HØRINGSSVAR FRA INDRE BY LOKALUDVALG, SLOTS- OG KULTURSTYRELSEN OG KØBENHAVNS MUSEUM

FORSLAG TIL LOKALPLAN KOMMUNEHOSPITALET II OG KOMMUNEPLANTILLÆG

**Københavns Museums svar på indledende høring - Lokalplansforslag for
Kommunehospitalet II**

**Københavns Museums svar på
Screening til miljøvurdering Kommunehospital II**
Københavns Museums sagsnr. 2025-0342906

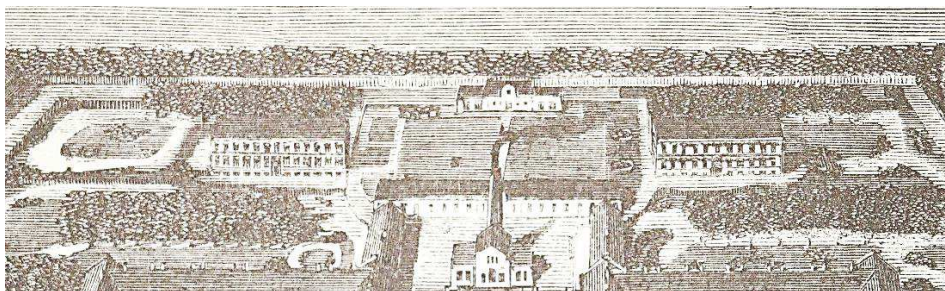
Præcis bygningen på Øster Farimagsgade 24 indgår som del af den oprindelige struktur, og Christian Hansens originale bygning udgør stadig udgangspunktet for den senere udvidelse af bygningen. Ved opførelsen udgjorde huset en af de større fritliggende bygninger i hospitalets have mod Søerne. Arkitektonisk set var det med til at underbygge kompleksets raffinerede, aftrappede bygningsstruktur (jf. fig. 4), der stadig er mærkbar på arealet som et meget væsentligt element i stedets primære udtryk.

Det er imidlertid endvidere væsentligt, at bygningens enlige placering i anlægget ikke blot skyldes disse arkitektoniske hensyn, men i høj grad også var forårsaget af fløjens funktion, idet den var opført til at huse patienter med smitsomme sygdomme. Igen altså et tydeligt eksempel på, hvorledes Chr. Hansen på fornemste vis kobler æstetik og funktion i Kommunehospitalets kompleks.

Det er museets opfattelse, at det vil være særdeles vanskeligt at tilføje ny bebyggelse i de vigtige og karakteriserende gård- og frirum, uden at det vil medføre væsentlige negative påvirkning af ikke blot det fredede bygningskompleks arkitektoniske takt men også de kulturmiljømæssige sider af de historiske planer - og dermed væsentlig komme til at svække forståelsen og oplevelsen af det oprindelige anlæg.

FIG. 6. UDSNIT AF GEDDES KORT (1779) MED ANGIVELSE AF AFSNITSFORSVAR PÅ AREALERNE UDEN FOR VOLDENE – NORD TH. (EFTER: HISTORISK ATLAS.DK)

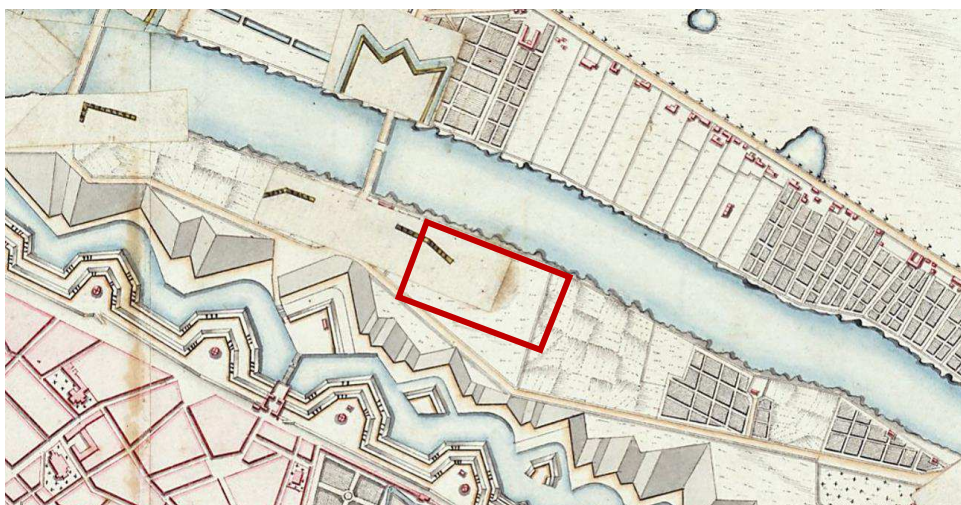
Det frie forterren har endvidere indgået i planer for mindre afsnitsforsvar med korte voldforløb vendt mod nordvest (jf. fig. 6). Om forsvarsanlæggene, som angives på kortene, nogensinde er blevet opført, er uvist og derfor væsentligt evt. at dokumentere arkæologisk.

Sammenfatning vedr. det arkæologiske potentiale inden for lokalplansområdet
Vurderet ud fra museets kendskab til områdets historiske topografi, ældre kortangivelser m.v., er der inden for lokalplanens område stor sandsynlighed for at støde på spor af bl.a. rester af den historiske vandforsyning, ældre forsvarsanlæg samt tidlig bebyggelse og vejforløb. Dele af lokalplansområdet indgår bl.a. på denne baggrund som del af et af Slots- og Kulturstyrelsen udpegede kulturarvsarealer af national betydning.

Jordarbejde i forbindelse med byggerier, renoveringer ol. på stedet kan således indebære risiko for at fjerne væsentlige fortidsminder, der ville skulle undersøges inden de fjernes jf. museumslovens kap. 8 § 27. Københavns Museum kan vurdere denne risiko nærmere, hvis vi kontaktes i god tid inden eventuelle jordarbejder finder sted.

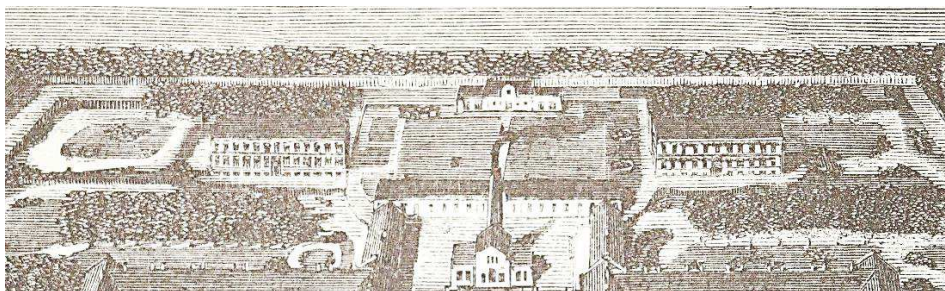
Præcis bygningen på Øster Farimagsgade 24 indgår som del af den oprindelige struktur, og Christian Hansens originale bygning udgør stadig udgangspunktet for den senere udvidelse af bygningen. Ved opførelsen udgjorde huset en af de større fritliggende bygninger i hospitalets have mod Søerne. Arkitektonisk set var det med til at underbygge kompleksets raffinerede, aftrappede bygningsstruktur (jf. fig. 4), der stadig er mærkbar på arealet som et meget væsentligt element i stedets primære udtryk.

Det er imidlertid endvidere væsentligt, at bygningens enlige placering i anlægget ikke blot skyldes disse arkitektoniske hensyn, men i høj grad også var forårsaget af fløjens funktion, idet den var opført til at huse patienter med smitsomme sygdomme. Igen altså et tydeligt eksempel på, hvorledes Chr. Hansen på fornemste vis kobler æstetik og funktion i Kommunehospitalets kompleks.

Det er museets opfattelse, at det vil være særdeles vanskeligt at tilføje ny bebyggelse i de vigtige og karakteriserende gård- og frirum, uden at det vil medføre væsentlige negative påvirkning af ikke blot det fredede bygningskompleks arkitektoniske takt men også de kulturmiljømæssige sider af de historiske planer - og dermed væsentlig komme til at svække forståelsen og oplevelsen af det oprindelige anlæg.

FIG. 6. UDSNIT AF GEDDES KORT (1779) MED ANGIVELSE AF AFSNITSFORSVAR PÅ AREALERNE UDEN FOR VOLDENE – NORD TH. (EFTER: HISTORISK ATLAS.DK)

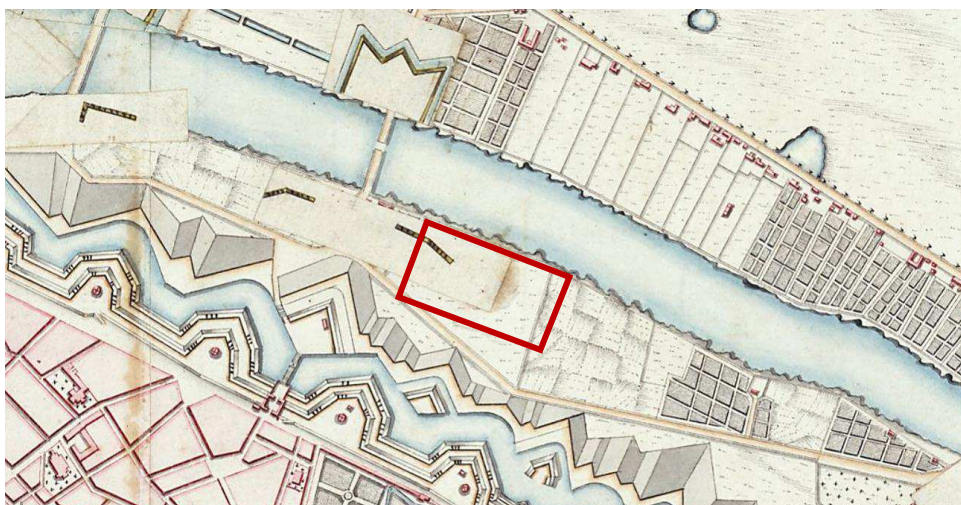
Det frie forterren har endvidere indgået i planer for mindre afsnitsforsvar med korte voldforløb vendt mod nordvest (jf. fig. 6). Om forsvarsanlæggene, som angives på kortene, nogensinde er blevet opført, er uvist og derfor væsentligt evt. at dokumentere arkæologisk.

Sammenfatning vedr. det arkæologiske potentiale inden for lokalplansområdet
Vurderet ud fra museets kendskab til områdets historiske topografi, ældre kortangivelser m.v., er der inden for lokalplanens område stor sandsynlighed for at støde på spor af bl.a. rester af den historiske vandforsyning, ældre forsvarsanlæg samt tidlig bebyggelse og vejforløb. Dele af lokalplansområdet indgår bl.a. på denne baggrund som del af et af Slots- og Kulturstyrelsen udpegede kulturarvsarealer af national betydning.

Jordarbejde i forbindelse med byggerier, renoveringer ol. på stedet kan således indebære risiko for at fjerne væsentlige fortidsminder, der ville skulle undersøges inden de fjernes jf. museumslovens kap. 8 § 27. Københavns Museum kan vurdere denne risiko nærmere, hvis vi kontaktes i god tid inden eventuelle jordarbejder finder sted.
